**Montevideo, 21 de febrero de 2019**

## **Programa de Integración de Asentamientos Irregulares Préstamo BID N° 3097/ OC-UR**

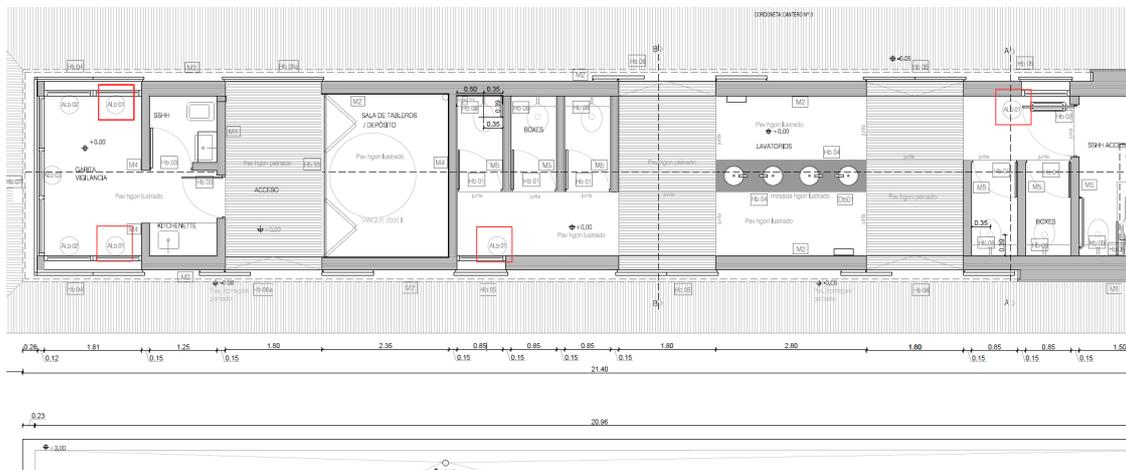
*Con respecto a aluminio, las cantidades indicadas en planillas, en rubrado y relevadas no coinciden, al no poderse modificar la cantidad en el rubrado solicitamos se corrija la cantidad de AL01 en el rubrado. Se relevaron 3 y en rubrado indica 4*

*La cantidad de ventanas de aluminio ALb01 que figura en el rubrado es correcta, son cuatro (4) unidades, según se indica en el gráfico siguiente:*
